質問に対する回答書 (見積に関する質問に対する回答)

工事等番号 令和6年度消通継第1号
工事等件名 三重中央消防指令センター総合整備工事

版	年月日	設変番号	変更事項	承認	発注者	名称	図名	縮尺	設計	服部	年月日	
					津市	三重中央消防指令センター総合整備工事	発電機設置案2		検図	牛田	年月日	
					課長	主幹	課長補佐	係長	承認	山下	年月日	
									図番

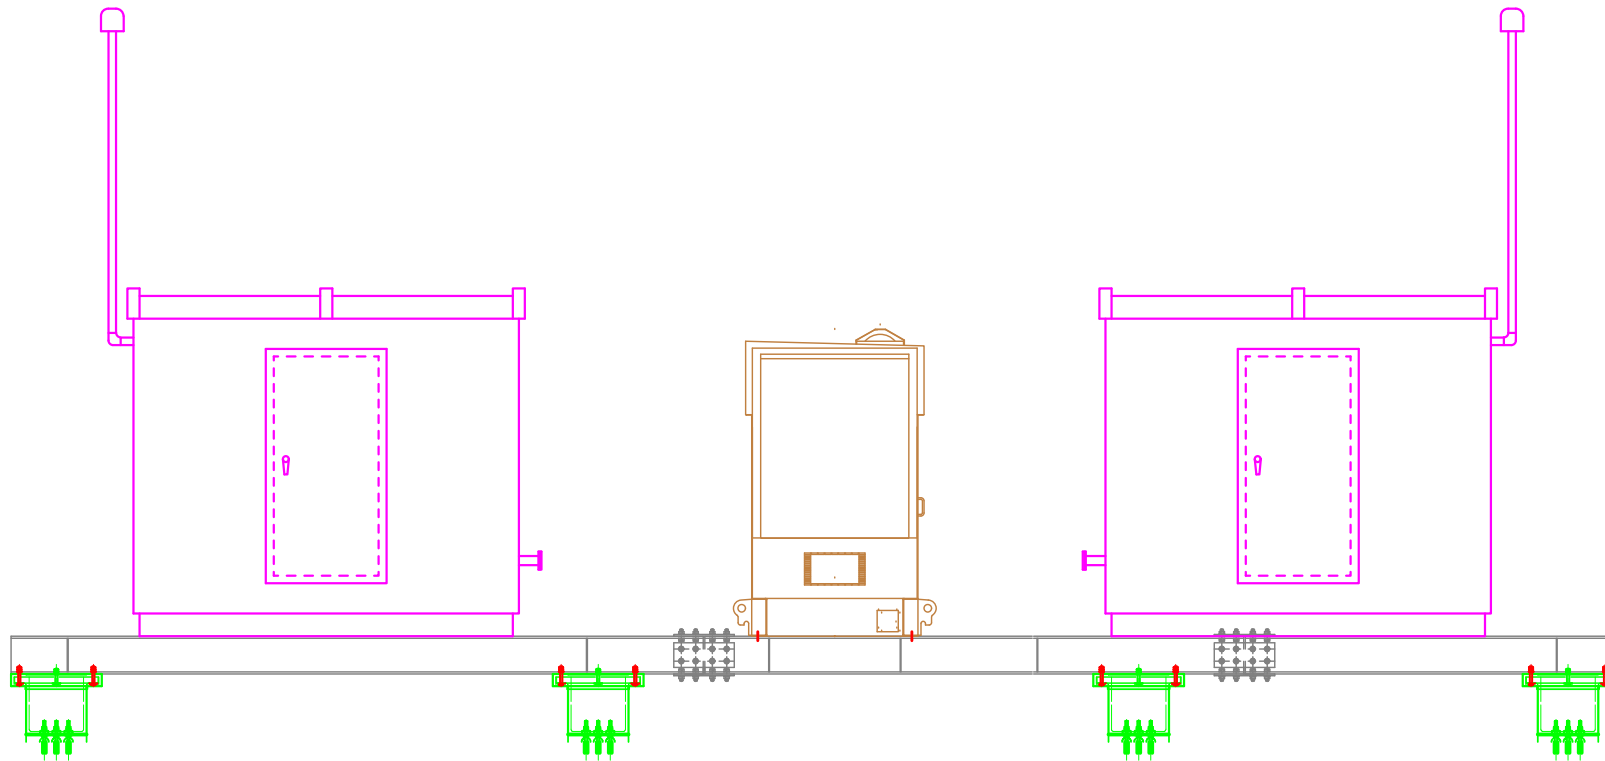
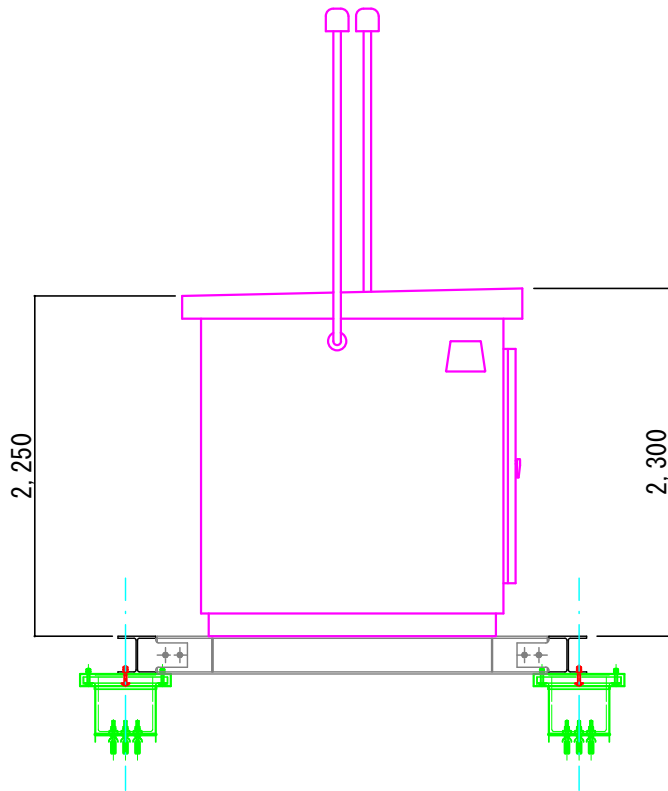
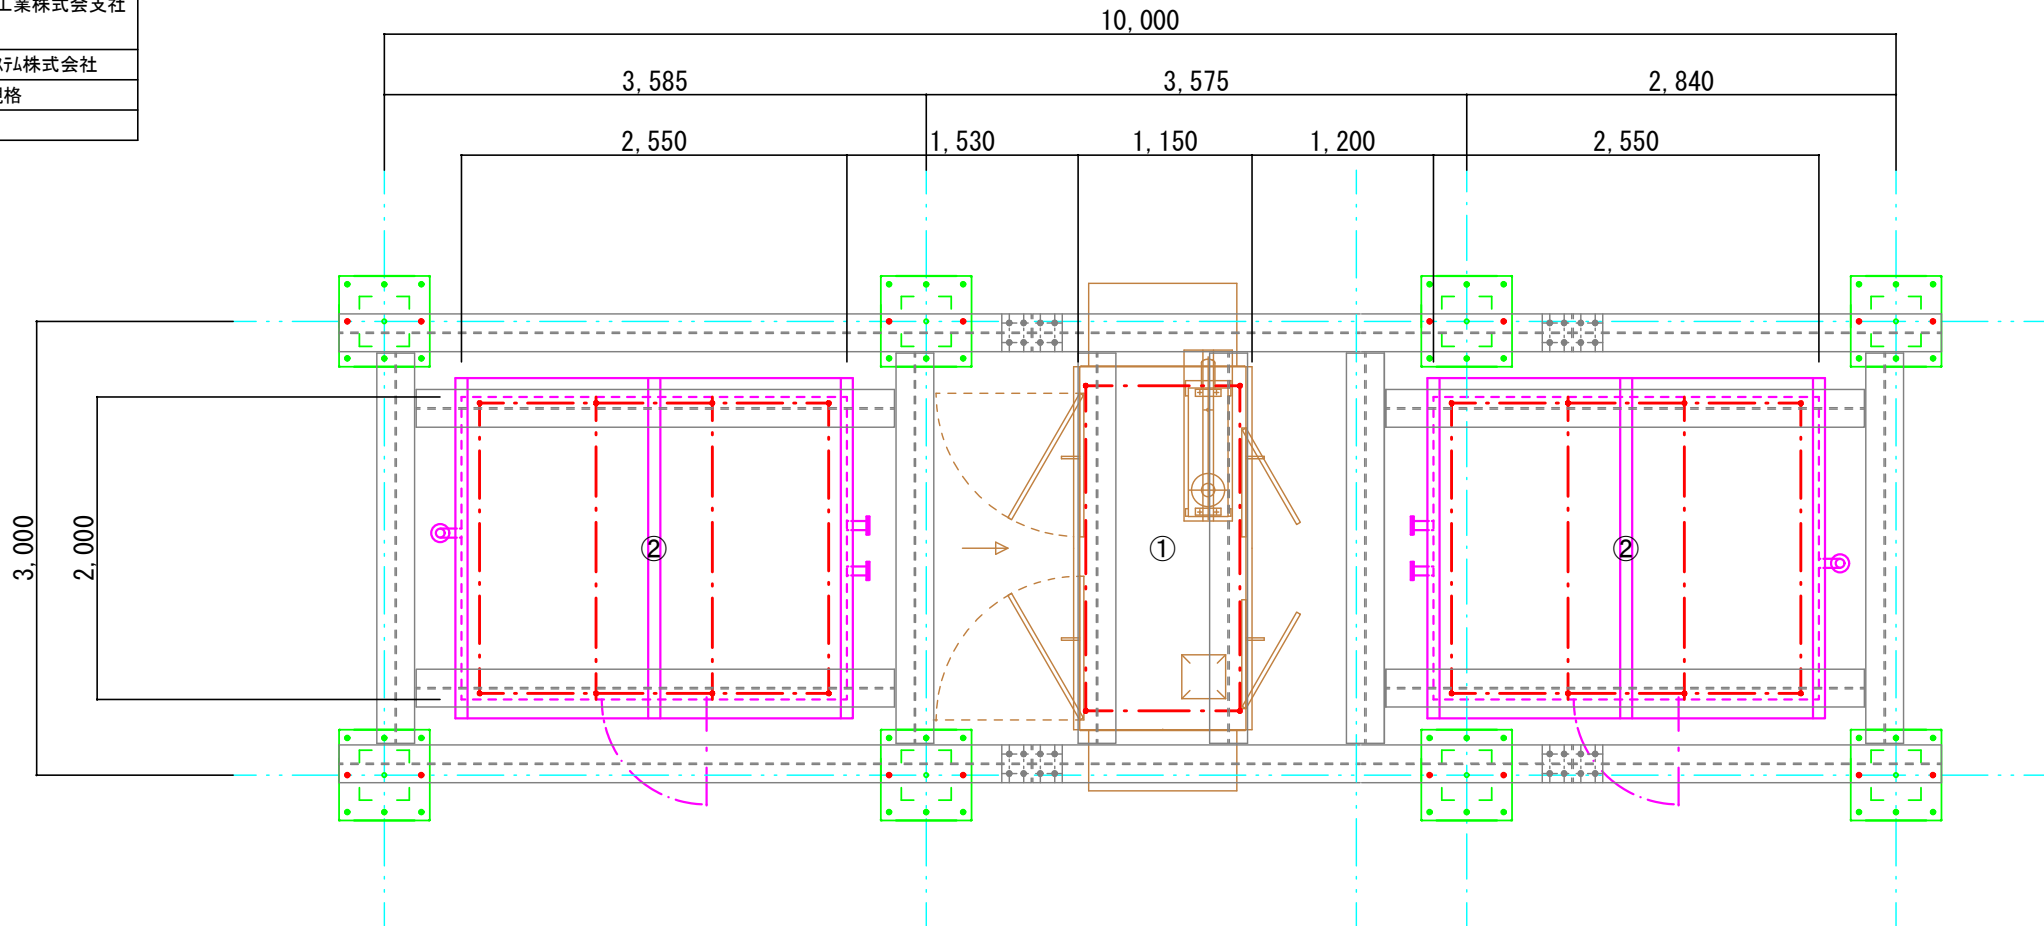
35	設計図面 T 0 8 3、T 0 8 6	・B 1 から9 F まで光ケーブルを引くのでしょうか。 立面図に記載あり、系統図には記載がありません（三重県庁）	既設ケーブルを使用します。
36	設計図面 T 0 0 1、T 0 1 3	・T 0 1 3の非常用発動発電機は新設となっているが、T 0 0 1では更新となっています。どちらが正しいのでしょうか。	地上に設置されている既設の発電機を撤去し、屋上に新設します。

H鋼は H-250x250x9x14

※仕様書P246の機能を満たすこと。

版	年月日	設案番号	変 更 事 項	承認	発注者	名称	Beam Planning Corporation				設計	監都	年月日
						三重中央消防指令センター総合整備工事	Beam Planning Corporation				検図	牛田	年月日
					課長	主幹	課長補佐	係長	係	図名	縮尺	承認	年月日
						津市中消防署	Beam Planning Corporation				図番	山下	年月日
						配線系統図	Beam Planning Corporation				no. scale		1029

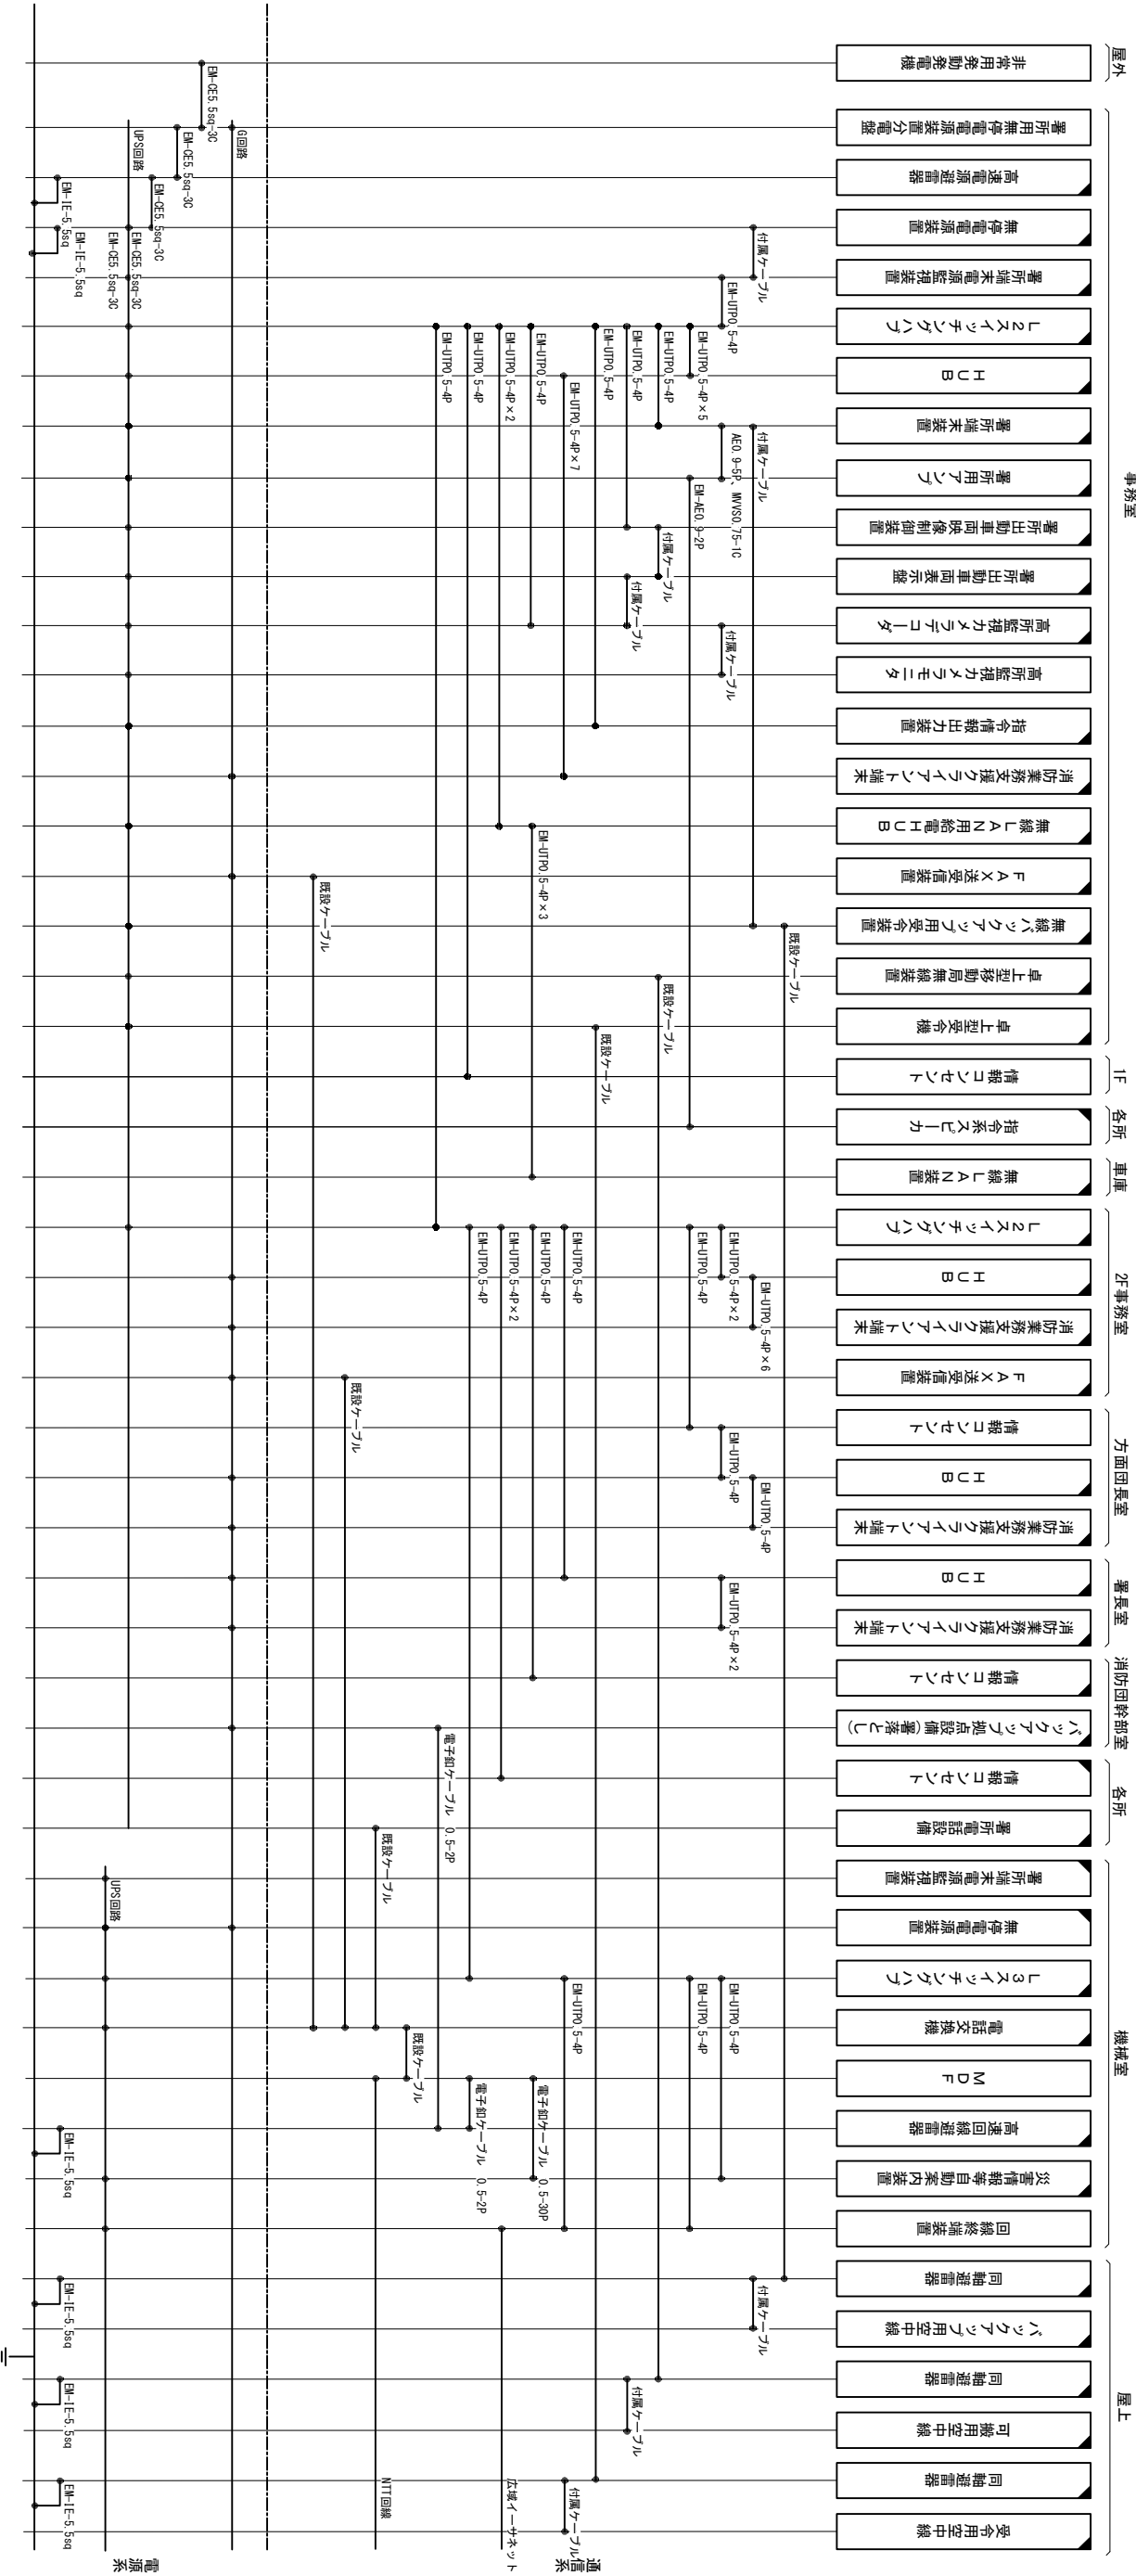
N o	設計図書等のページ箇所	質 問 内 容	回 答
45	設計図面 T O 2 1、T O 2 2	・④情報コンセントの配線は既設ケーブルではないのでしょうか。 (T O 2 0の系統図ではU T Pケーブルになっています)	既設ケーブルを使用します。
46	設計図面 T O 2 6	・④情報コンセントは2箇所だが、T O 2 5はケーブル系統図は3本になっていますが、どちらが正しいでしょうか。	2本とします。
47	設計図面 T O 2 9	・図面の右端が切れているため屋上の一部が不明です。 切れて記載されていない部分をご提示お願いします。	添付の図番T O 2 9とおりとします。
48	設計図面 T O 2 9～0 3 2	・④情報コンセントの個数と配線数が合致致しません。 正しい数量をご提示願います。	図番T O 3 0～T O 3 2のとおりとします。
49	設計図面 T O 2 9, S O 0 1	・電子釘ケーブル0. 5－3 0 Pは、新設と思われますが、金抜き設計書P 3 6の何のケーブルを想定してますでしょうか。	付属ケーブルとして機器単体費に含まれます。
50	設計図面 T O 3 0	・天井コロガシの配線記載はあるが、ルートは未記載です。 どのルートでしょうか。	ご指摘の配線は、既設配線とします。
51	設計図面 T O 3 4	・⑫⑬の個数が逆ではないでしょうか。(もしくは平面図の⑫の1つが⑬) どちらが正しいでしょうか。	図番T O 3 4の機器一覧表のとおりとします。
52	仕様書 P 3 2 7	・第7工事仕様5保護及び危険防止等(3)騒音を伴う・・・はアンカー打設等の対応時は必要でしょうか。	施工場所及び日時等を考慮し、発注者と協議することとします。
53	設計図面 T O 4 2	・情報コンセント新設とありますが、設計図面T O 4 1 配線系統図に記載がありません。どちらが正しいでしょうか。	図番T O 4 2のとおりとします。
